Mission régionale d'autorité environnementale

**AVIS DE L'AUTORITÉ ENVIRONNEMENTALE PAYS DE LA LOIRE SUR LE
PROJET D'IMPLANTATION D'UNE CENTRALE PHOTOVOLTAÏQUE AU SOL
SOCIÉTÉ IEL
COMMUNE D'YVRÉ-L'ÉVÊQUE (72)**

n° PDL-2022-5887

Figure 2: Plan d’implantation général retenu (source étude d’impact, page 30 section 2)

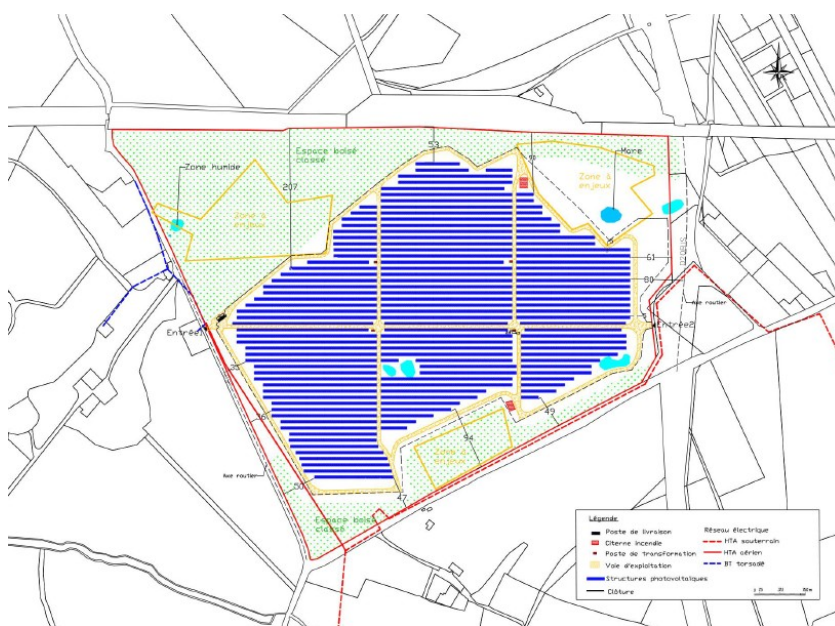
Ainsi, la partie de l'étude d'impact relative aux infrastructures de transport à proximité du site et aux marges de recul trouvant à s'appliquer, nécessite d'être précisée. En effet, le dossier affirme qu'une marge de 75 m s'applique de part et d'autre de la RD20bis, or le PLUc en vigueur dispose que la marge de recul s'établit à 100 m.

Par ailleurs, le dossier ne précise pas si une marge s'applique également de part et d'autre de la voie ferrée immédiatement au nord.

Le site d'implantation comporte plusieurs espaces boisés classés (EBC), intégralement évités par le parti d'implantation. La MRAe relève qu'il ne s'agit pas tant d'une mesure d'évitement, que de l'application de la réglementation afférente aux EBC, laquelle dispose, aux termes de l'article L113-2 du Code de l'urbanisme que « *le classement interdit tout changement d'affectation ou tout mode d'occupation du sol de nature à compromettre la conservation, la protection ou la création des boisements* ».

Cette remarque tend également à questionner la mesure dite compensatoire prévue à l'égard de l'avifaune consistant à préserver à long terme le boisement en partie sud du site.

En effet, le dossier estime la perte d'habitat à 5,5 ha qu'il propose notamment de compenser au travers de la préservation/gestion et la sanctuarisation d'environ 4,9 ha d'espaces immédiatement autour du projet,

dont une partie en EBC. Il apparaît nécessaire que le dossier apporte davantage d'éléments démontrant le gain écologique attendu par les mesures proposées par apport aux services écologiques déjà rendus par les espaces protégés et évités. De la même manière leur effectivité n'est pas garantie en l'état du dossier. En effet, si des mesures de suivi sont bien proposées, les éventuelles mesures correctives ne sont pas envisagées.

- ***de préciser le besoin ou non d'une demande de dérogation au titre des espèces protégées ;***
- ***de compléter la démonstration de la qualification de mesure compensatoire attribuée à la préservation d'espaces existants et identifiés comme espaces boisés classés (EBC) au PLUc. Le cas échéant, il conviendra de compléter les mesures compensatoires et d'apporter des garanties relatives à leur pérennité.***
